敦賀発電所2号炉
ボーリング柱状図の記事欄に係るご指摘への回答
補足説明資料1

平成30年調査会社報告書のうち
申請書に反映した10孔のボーリング柱状図記事欄の比較

令和2年10月30日
日本原子力発電株式会社

■本資料は、平成30年に受領した調査会社報告書(委託期間:平成24年～30年)に含まれていて、平成27年11月の申請書の柱状図に反映した10孔について、柱状図記事欄の記載内容について比較を行ったものである。

報告書作成用柱状図
(H26年9月)

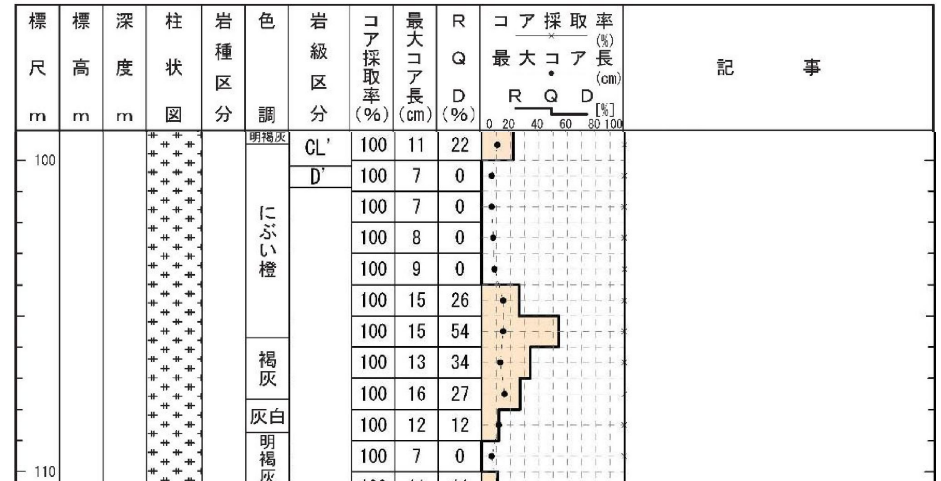
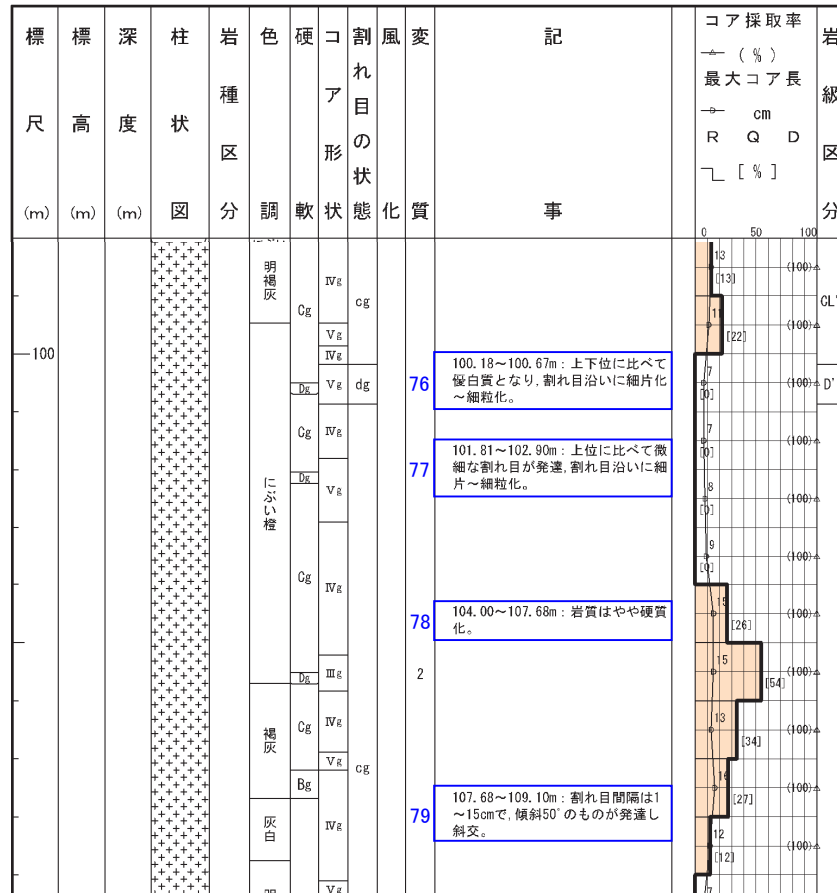
記事	報告書作成用柱状図(H26年9月)⇒申請書用柱状図
76, 77	・細片化～細粒化しているが、連続性や直線性に乏しいことから削除。
78	・硬軟については、岩級区分で示しているため削除。
79	・割れ目の発達程度については、RQD, 最大コア長, 岩級区分で示しているため削除。

報告書作成用柱状図
(H26年9月)

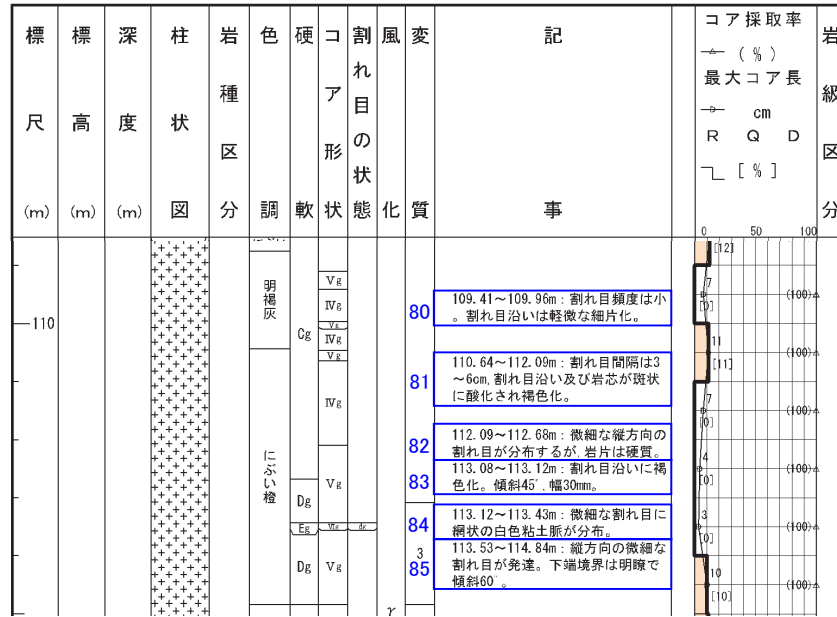
記事	報告書作成用柱状図(H26年9月)⇒申請書用柱状図
80	・割れ目の発達の数値については、RQD、最大コア長、岩級区分で示しているため削除。
81	・割れ目の発達の数値については、RQD、最大コア長、岩級区分で示しているため削除。 ・色調については、補足的なものであるため削除。
82	・硬軟や割れ目の発達の数値については、RQD、最大コア長、岩級区分で示しているため削除。
83	・割れ目沿いの変色については、補足的なものであるため削除。
84	・一部に粘土を挟在するが、系統的でなく、連続性や直線性に乏しいことから削除。
85	・割れ目の発達の数値については、RQD、最大コア長、岩級区分で示しているため削除。

報告書作成用柱状図
(H26年9月)

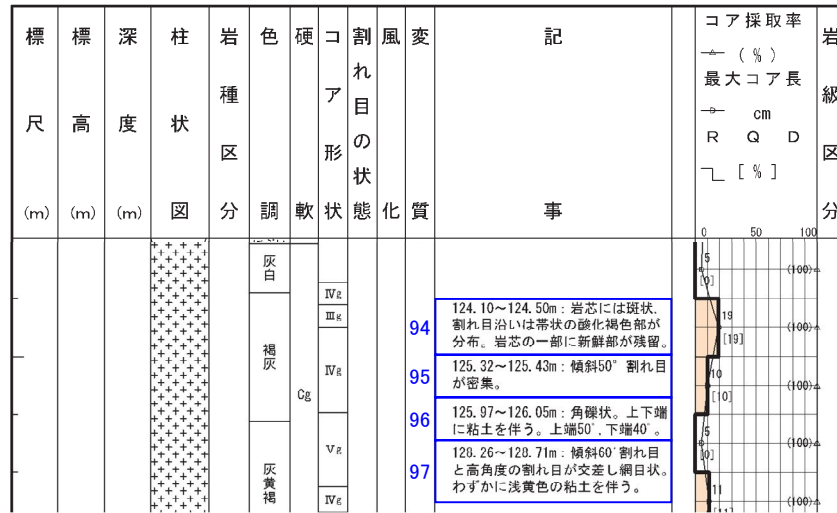
記事	報告書作成用柱状図(H26年9月)⇒申請書用柱状図
94	・色調については、補足的なものであるため削除。
95	・割れ目の発達程度については、RQD、最大コア長、岩級区分で示しているため削除。
96	・割れ目に挟在する粘土については、連続性に乏しく、周囲の岩盤に劣化が認められないことから削除。
97	・割れ目の発達程度については、RQD、最大コア長、岩級区分で示しているため削除。 ・割れ目に粘土を挟在するが、連続性に乏しいことから削除。

報告書作成用柱状図
(H26年9月)

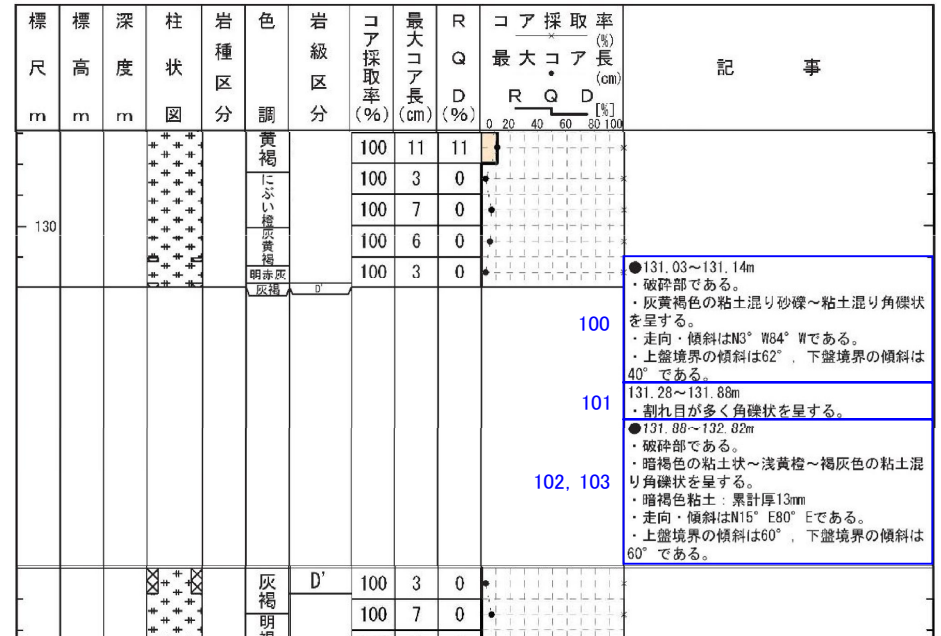
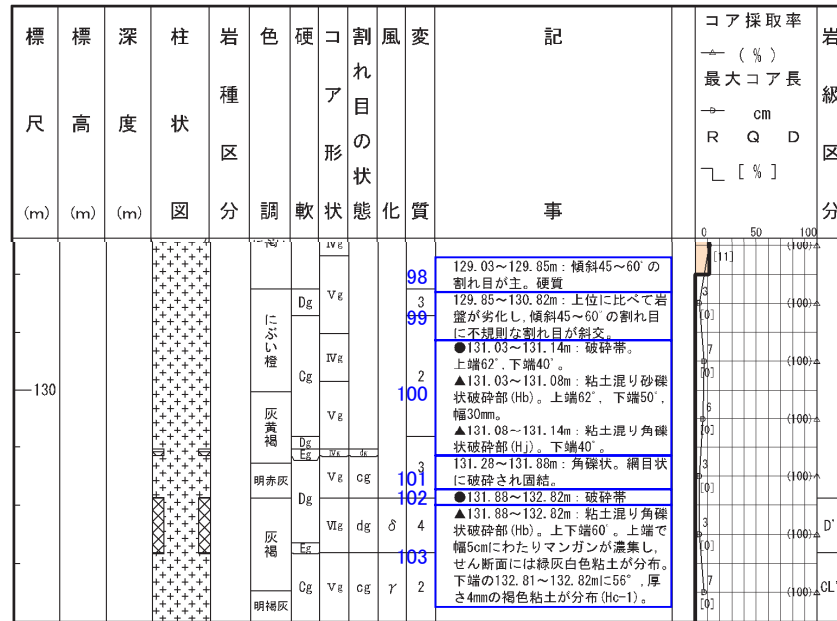
記事	報告書作成用柱状図(H26年9月)⇒申請書用柱状図
98	・硬軟や割れ目の発達については、RQD, 最大コア長, 岩級区分で示しているため削除。
99	・割れ目の発達については、RQD, 最大コア長, 岩級区分で示しているため削除。
100	・ポアホールテレビの解析結果による最新活動面の走向・傾斜を記載。 ・礫状部の幅については、記載しないこととしているため、粘土混じり砂礫状部の幅については削除。 ・破砕部の見かけの傾斜については補足的なものであるため、端部で取得したものを除き削除。
101	・網目状の破砕については、当該区間に系統的な網目がないことから削除。
102, 103	・色調, 粒度, 累計幅について、申請前までに別途行っていた、地盤安定解析用の物性値設定を目的とした破砕部の再観察の結果に基づき記載。 ・ポアホールテレビの解析結果による最新活動面の走向・傾斜を記載。 ・マンガンの濃集については、補足的なものであるため削除。

報告書作成用柱状図
(H26年9月)

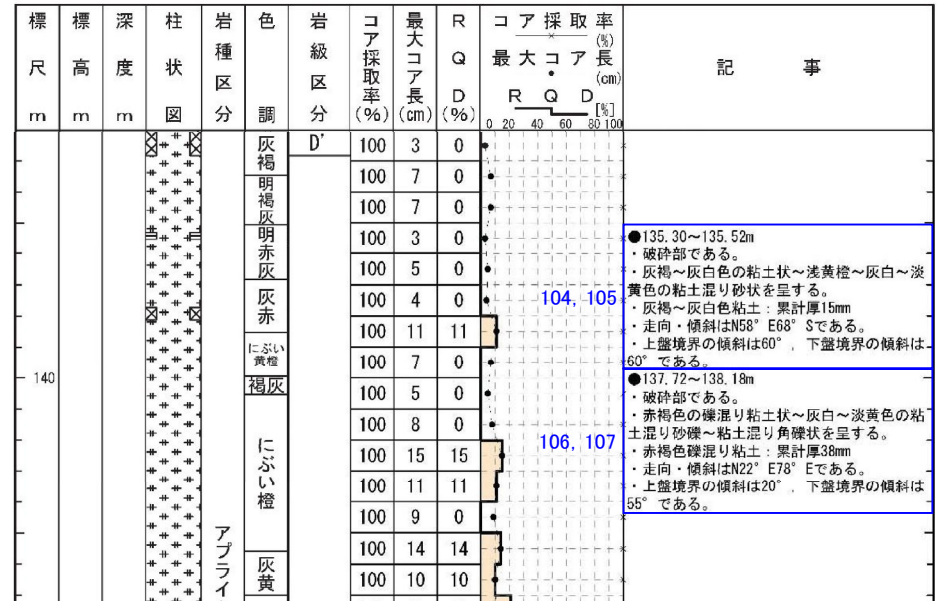
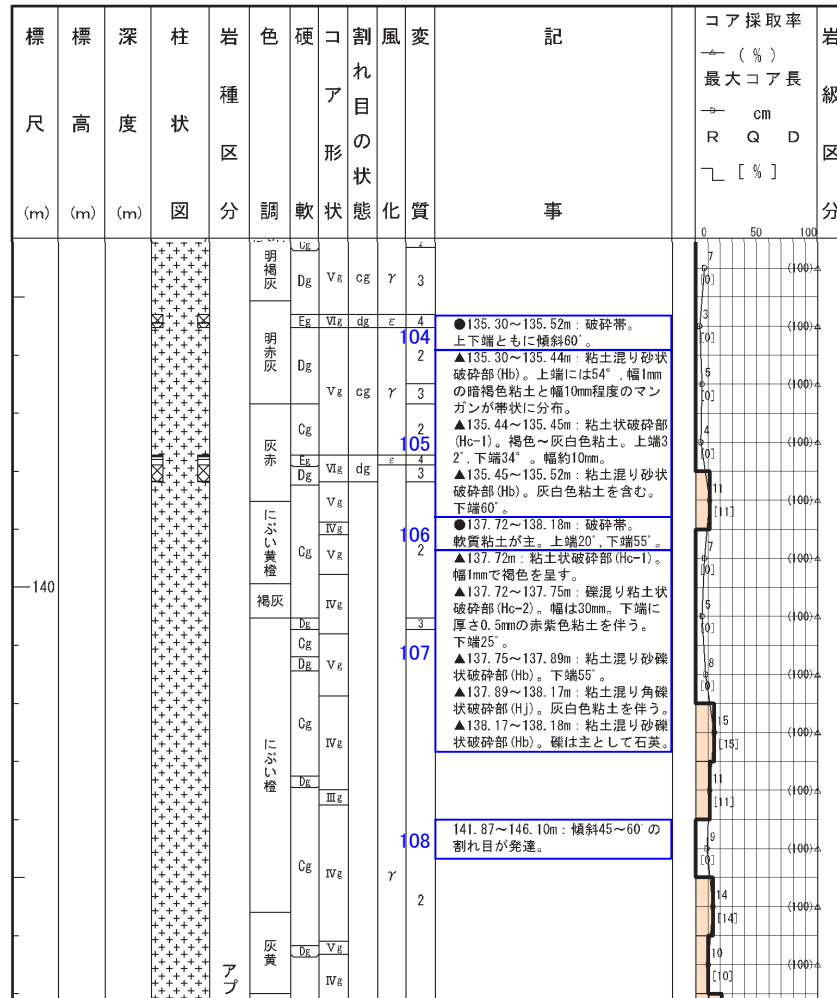
記事	報告書作成用柱状図(H26年9月)⇒申請書用柱状図
104, 105	<ul style="list-style-type: none"> ・色調、粒度、累計幅について、申請前までに別途行っていた、地盤安定解析用の物性値設定を目的とした破碎部の再観察の結果に基づき記載。 ・ポアホールテレビの解析結果による最新活動面の走向・傾斜を記載。 ・破碎部の見かけの傾斜については補足的なものであるため、端部で取得したものを除き削除。 ・マンガンが帯状に分布との記載については、補足的なものであるため削除。
106, 107	<ul style="list-style-type: none"> ・色調、粒度、累計幅について、申請前までに別途行っていた、地盤安定解析用の物性値設定を目的とした破碎部の再観察の結果に基づき記載。 ・ポアホールテレビの解析結果による最新活動面の走向・傾斜を記載。 ・破碎部の見かけの傾斜については補足的なものであるため、端部で取得したものを除き削除。 ・粘土混じり砂礫状部の礫種については補足的なものであるため、礫は主として石英との記載については削除。
108	<ul style="list-style-type: none"> ・割れ目の発達程度については、RQD、最大コア長、岩級区分で示しているため削除。

報告書作成用柱状図
(H26年9月)

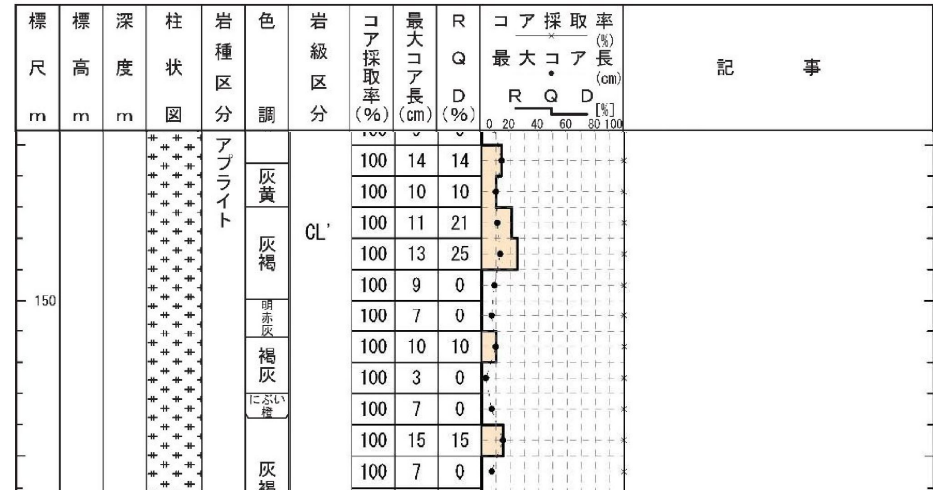
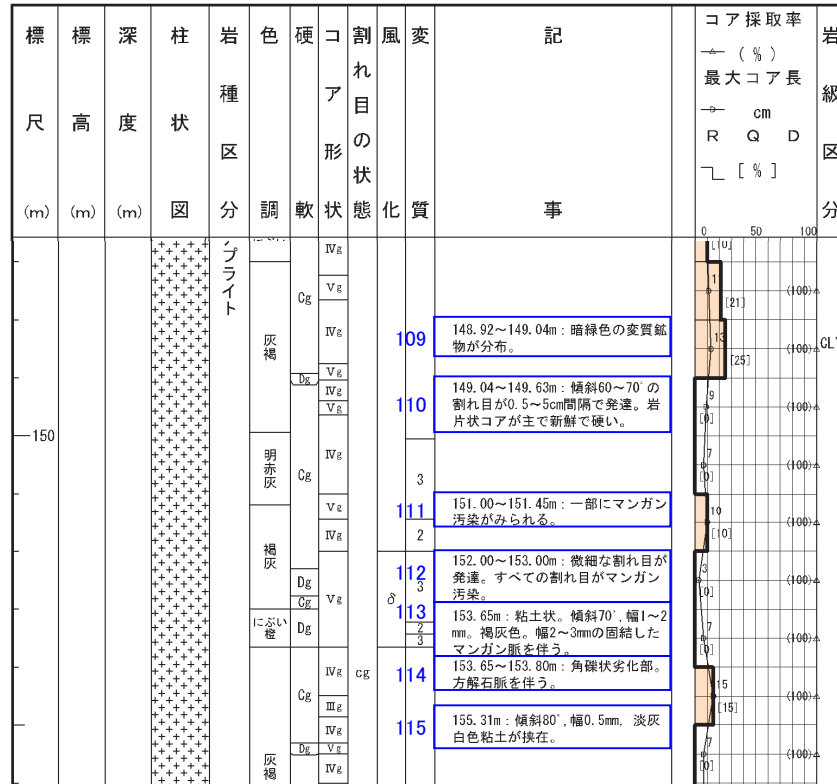
記事	報告書作成用柱状図(H26年9月)⇒申請書用柱状図
109	・鉱物の晶出については、補足的なものであるため削除。
110	・硬軟や割れ目の発達については、RQD、最大コア長、岩級区分で示しているため削除。
111	・マンガン汚染については、補足的なものであるため削除。
112	・割れ目の発達については、RQD、最大コア長、岩級区分で示しているため削除。 ・マンガン汚染については、補足的なものであるため削除。
113, 114	・割れ目の発達については、RQD、最大コア長、岩級区分で示しているため削除。 ・割れ目に粘土を挟在するが、周囲の岩盤に劣化が認められないことから削除。 ・マンガン脈や方解石脈については、補足的なものであるため削除。
115	・割れ目に粘土を挟在するが、連続性に乏しく、周囲の岩盤に劣化が認められないことから削除。

報告書作成用柱状図
(H26年9月)

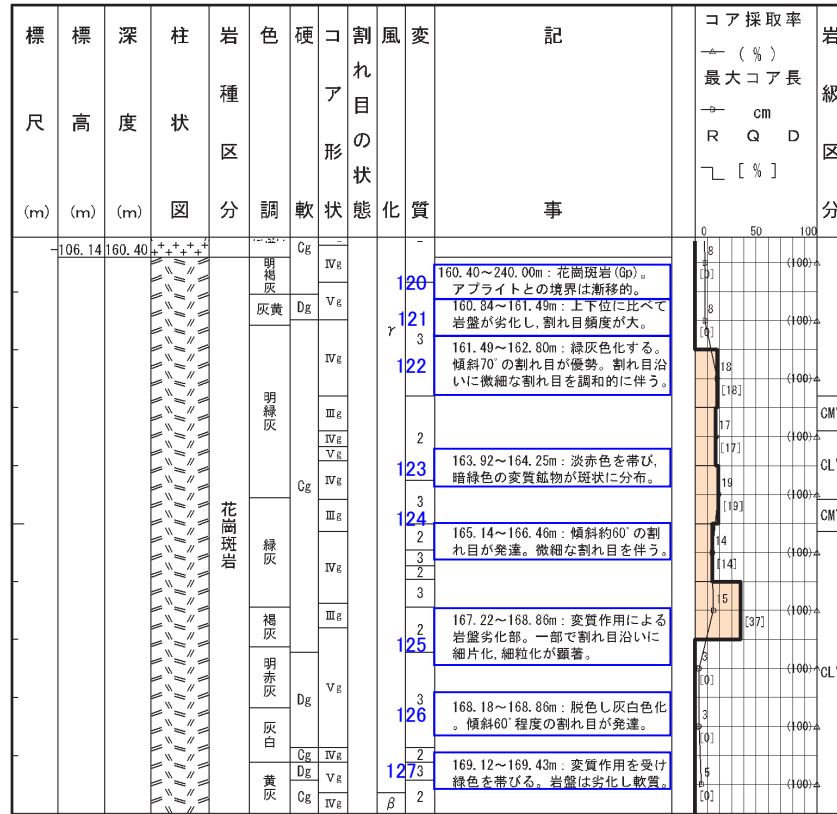
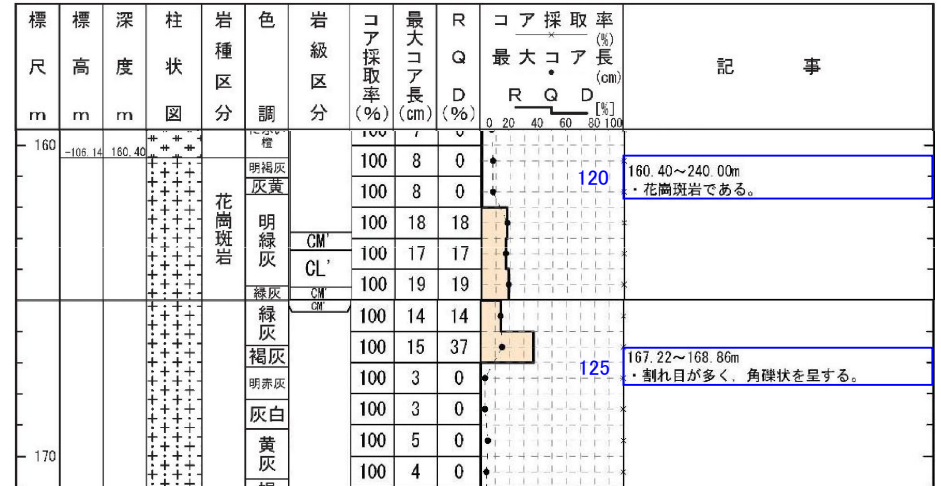
記事	報告書作成用柱状図(H26年9月)⇒申請書用柱状図
120	・境界の明瞭さについては、補足的なものであるため削除。
121	・割れ目の発達程度については、RQD、最大コア長、岩級区分で示しているため削除。
122	・割れ目の発達程度については、RQD、最大コア長、岩級区分で示しているため削除。 ・色調については、補足的なものであるため削除。
123	・色調や鉱物の晶出については、補足的なものであるため削除。
124	・割れ目の発達程度については、RQD、最大コア長、岩級区分で示しているため削除。
125	・一部で細片化、細粒化しているが、連続性に乏しいことから削除。 ・“コア形状”欄に基づき角礫状と記載。
126	・色調については、補足的なものであるため削除。 ・割れ目の発達程度については、RQD、最大コア長、岩級区分で示しているため削除。
127	・色調については、補足的なものであるため削除。 ・硬軟については、岩級区分で示しているため削除。

報告書作成用柱状図
(H26年9月)

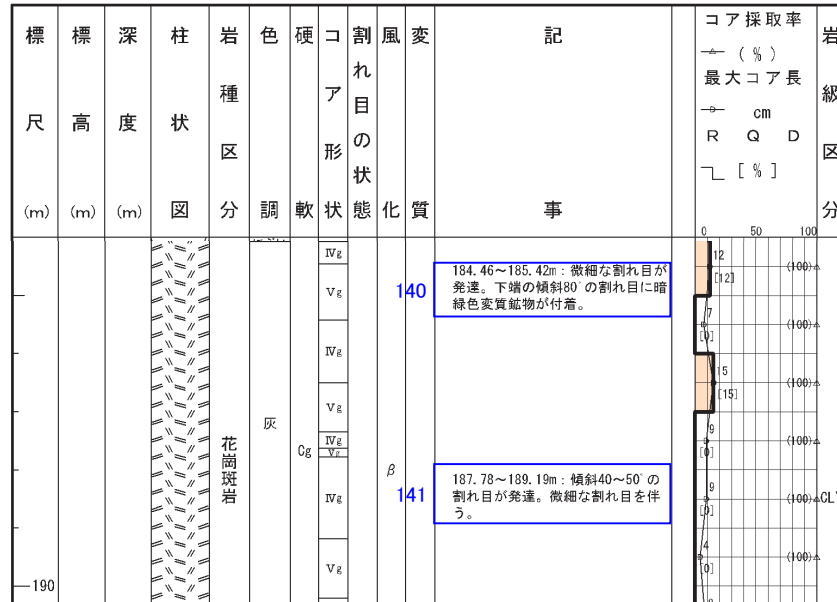
記事	報告書作成用柱状図(H26年9月)⇒申請書用柱状図
140	<ul style="list-style-type: none"> ・割れ目の発達については、RQD、最大コア長、岩級区分で示しているため削除。 ・割れ目沿いの鉱物の晶出については、補足的なものであるため削除。
141	<ul style="list-style-type: none"> ・割れ目の発達については、RQD、最大コア長、岩級区分で示しているため削除。

報告書作成用柱状図
(H26年9月)

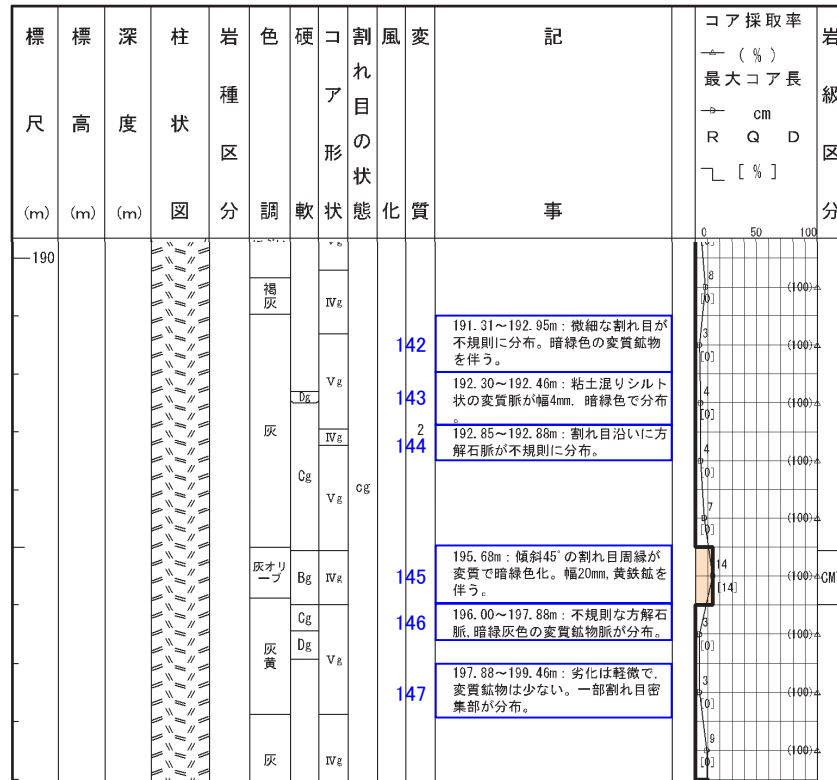
記事	報告書作成用柱状図(H26年9月)⇒申請書用柱状図
142	<ul style="list-style-type: none"> ・割れ目の発達程度については、RQD、最大コア長、岩級区分で示しているため削除。 ・割れ目沿いの鉱物の晶出については、補足的なものであるため削除。
143	<ul style="list-style-type: none"> ・粘土混じりシルト状の変質脈が分布するが、周囲の岩盤に劣化が認められないことから削除。
144	<ul style="list-style-type: none"> ・方解石脈については、補足的なものであるため削除。
145	<ul style="list-style-type: none"> ・割れ目沿いの変色や鉱物の晶出については、補足的なものであるため削除。
146	<ul style="list-style-type: none"> ・鉱物脈については、補足的なものであるため削除。
147	<ul style="list-style-type: none"> ・割れ目の発達程度については、RQD、最大コア長、岩級区分で示しているため削除。 ・鉱物の晶出については、補足的なものであるため削除。

報告書作成用柱状図
(H26年9月)

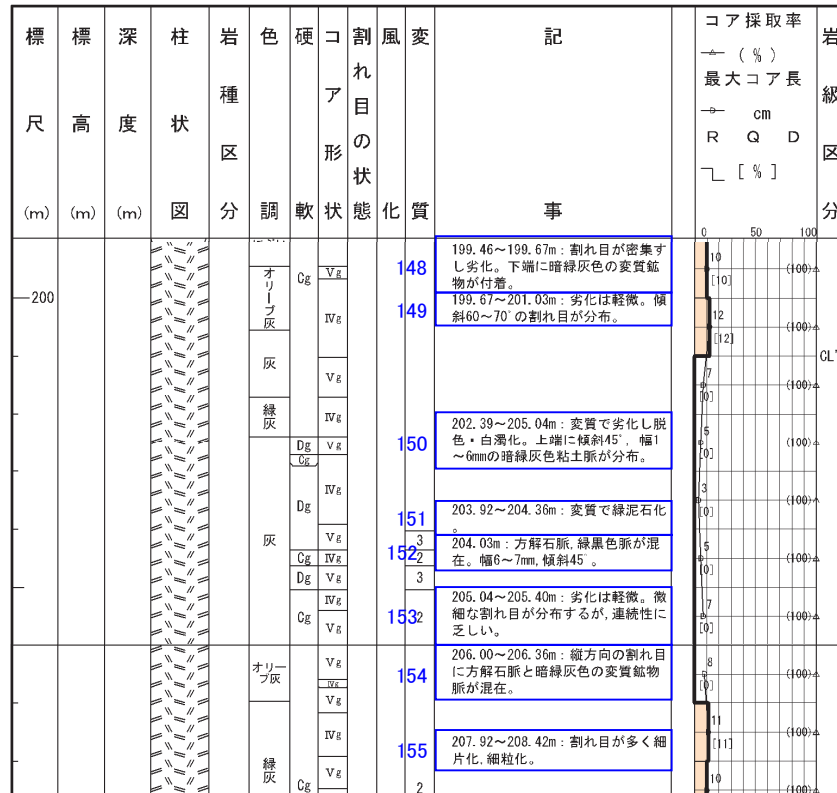
記事	報告書作成用柱状図(H26年9月)⇒申請書用柱状図
148	・割れ目の発達程度については、RQD、最大コア長、岩級区分で示しているため削除。 ・鉱物の晶出については、補足的なものであるため削除。
149	・割れ目の発達程度については、RQD、最大コア長、岩級区分で示しているため削除。
150	・劣化の程度については、RQD、最大コア長、岩級区分で示しているため削除。 ・一部で粘土を挟在するが、連続性に乏しく、周囲の岩盤に劣化が認められないことから削除。
151	・表現の見直し(緑泥石化→緑色に変色)。
152	・鉱物脈については、補足的なものであるため削除。
153	・割れ目の発達程度については、RQD、最大コア長、岩級区分で示しているため削除。
154	・鉱物脈については、補足的なものであるため削除。
155	・細片化、細粒化については、連続性に乏しく、周囲の岩盤に劣化が認められないことから削除。 ・“コア形状”欄に基づき角礫状と記載。

報告書作成用柱状図
(H26年9月)

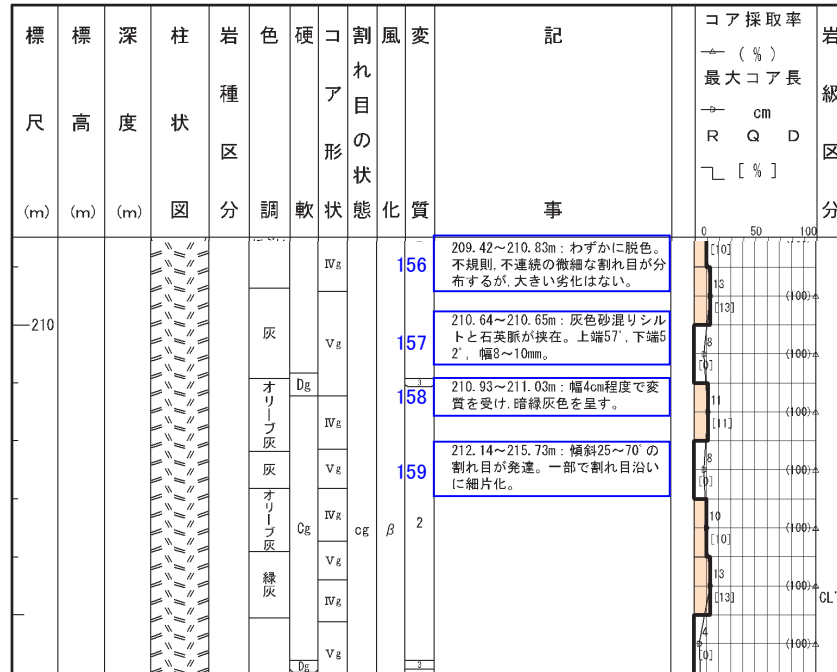
記事	報告書作成用柱状図(H26年9月)⇒申請書用柱状図
156	・割れ目の発達については、RQD、最大コア長、岩級区分で示しているため削除。
157	・砂混りシルトを挟在するが、連続性に乏しく、周囲の岩盤に劣化が認められないことから削除。 ・鉍物脈については、補足的なものであるため削除。
158	・色調については、補足的なものであるため削除。
159	・割れ目の発達については、RQD、最大コア長、岩級区分で示しているため削除。 ・細片化しているが、連続性に乏しく、周囲の岩盤に劣化が認められないことから削除。
